0012 Información de servicio técnico

Tema:	Empaquetaduras de culata
Relativo a:	61-33495-00 / -10
Marca:	Opel
Tipo:	Agila, Corsa
Código del motor:	X 10 XE, Z 10 XE

**Espesor de reparación ZKD 1,0
Opel Ecotec X 10 XE / Z 10 XE**

Ilustración_Empaquetadura de culata con N° Reinz 61-33495

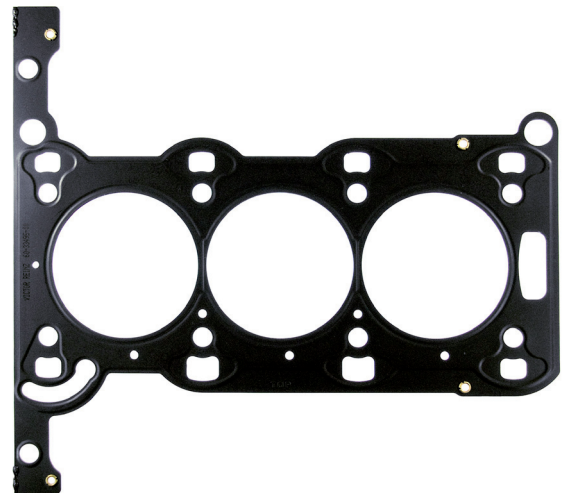
La empaquetadura de culata 61-33495-00 = Opel 56 07 058 de Dana, con su nuevo y exclusivo espesor de reparación, constituye una solución óptima para hermetizar las culatas y bloques de cilindros rectificadas.

El espesor de reparación es 0,25 mm mayor que el original. Es decir, este espesor permite obtener los mejores resultados de hermetización hasta esta medida, después de la necesaria mecanización de la superficie.

El número de referencia del espesor de reparación es **61-33495-10**.

Atención: Después del mecanizado de la culata y del bloque de cilindros, la rugosidad de superficies debe estar en una gama de tolerancias entre 7 µm y 20 µm. El valor de las ondulaciones no debe superar los 20 µm.
